Verslag huishoudelijke elektrische installatie op laagspanning en zeer lage spanning

Referentie: **007-20261029-03**	Datum controle: **29/10/2026**
Keurder: **007**

Eigenaar:	**Onbekend**	EAN-code:	**541449206005514570**
Adres installatie:	**Suskesstraat 11, 3870 - Heers**	Nummer teller(s):	**1lgz0575914394**
		Distributienetbeheerder installatie:	**Fluvius**

☐ 6.4 (Gelijkvormigheidscontrole voor ingebruikname)
☐ 6.4 (Belangrijke wijziging/uitbreiding)
☐ 6.5 (Controlebezoek)
☐ 8.4.1 (Controlebezoek van een oude installatie voor de verzwaring van de aansluiting op het openbaar distributienet)
☑ 8.4.2 (Controlebezoek van een oude installatie bij verkoop)
☐ 8.4.3 (Vrij controlebezoek van een oude installatie)
☑ Afwijkende beschikkingen (Boek 1) toegepast
☐ Herkeuring op het verslag

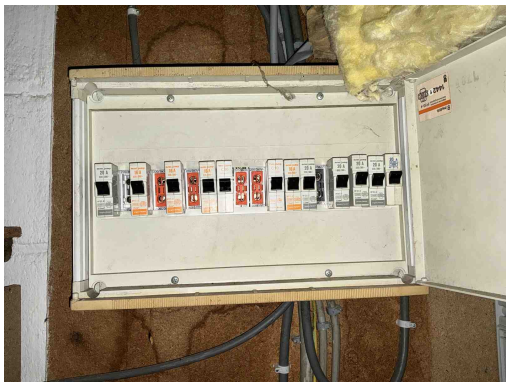
Inbreuk(en):

B17 - De voedingsspanning is niet op elk bord vermeld (Boek 1: 3.1.3.3).

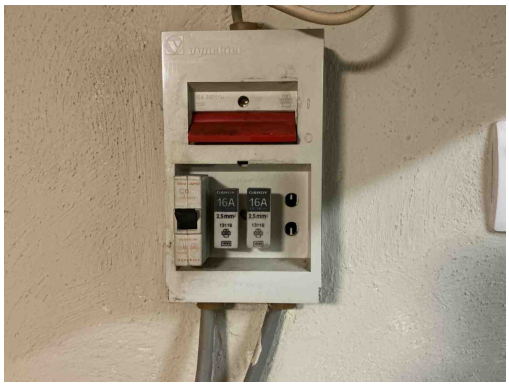
Inbreuk(en):

B17 - De voedingsspanning is niet op elk bord vermeld (Boek 1: 3.1.3.3).

B18 - Het volgnummer is niet op elk bord vermeld (Boek 1: 3.1.3.3).

B30 - De houder van de beveiliging in een huishoudelijke ruimte is niet voorzien van aangepaste kalibreerelementen (Boek1: 5.3.5.5).

B26 - Het elektrisch bord kon niet gedemonteerd worden (Boek 1: 5.3.5.1).
Opmerking: Oa wegens vastzittende penautomaten

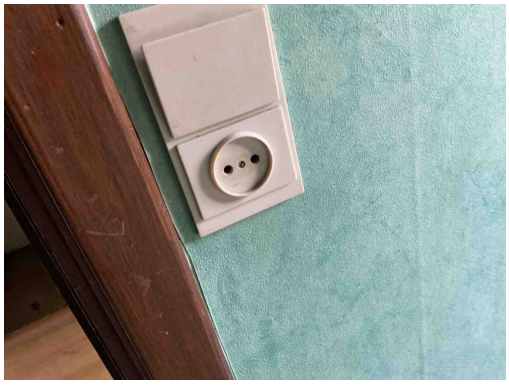
Inbreuk(en):

B17 - De voedingsspanning is niet op elk bord vermeld (Boek 1: 3.1.3.3).

B18 - Het volgnummer is niet op elk bord vermeld (Boek 1: 3.1.3.3).

B30 - De houder van de beveiliging in een huishoudelijke ruimte is niet voorzien van aangepaste kalibreerelementen (Boek1: 5.3.5.5).

T02 - Gevaar voor rechtstreekse aanraking: genaakbare delen onder spanning (Boek 1: 4.2.2).

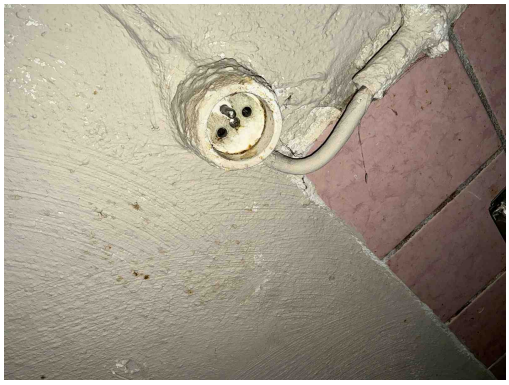
T11 - De contactdozen waarvan de toegekende stroomsterkte maximaal 16A en de toegekende spanning maximaal 250V bedraagt en niet bedoeld zijn voor de voeding van een of meerdere verbruikstoestellen voor een specifiek doel en niet geplaatst zijn in of op schakel- en verdeelborden, beschikken niet of IPXX-D (incl. gemeenschappelijke delen residentieel geheel) (Boek 1: 4.2.2.3/5.3.5.2).
Opmerking: Oa grotendeels woning

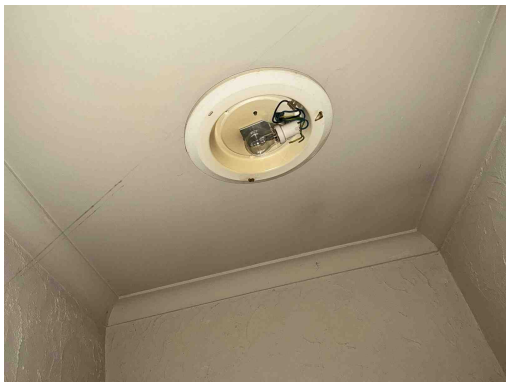
T11 - De contactdozen waarvan de toegekende stroomsterkte maximaal 16A en de toegekende spanning maximaal 250V bedraagt en niet bedoeld zijn voor de voeding van een of meerdere verbruikstoestellen voor een specifiek doel en niet geplaatst zijn in of op schakel- en verdeelborden, beschikken niet of IPXX-D (incl. gemeenschappelijke delen residentieel geheel) (Boek 1: 4.2.2.3/5.3.5.2).
Opmerking: Oa grotendeels woning

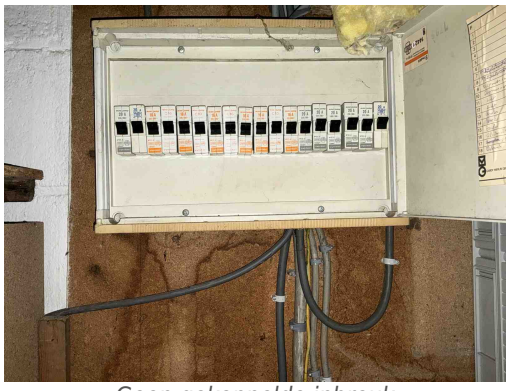
T23 - Het elektrisch materiaal is beschadigd. (Boek 1: 1.4.1.3).
Opmerking: Oa verlichting wc
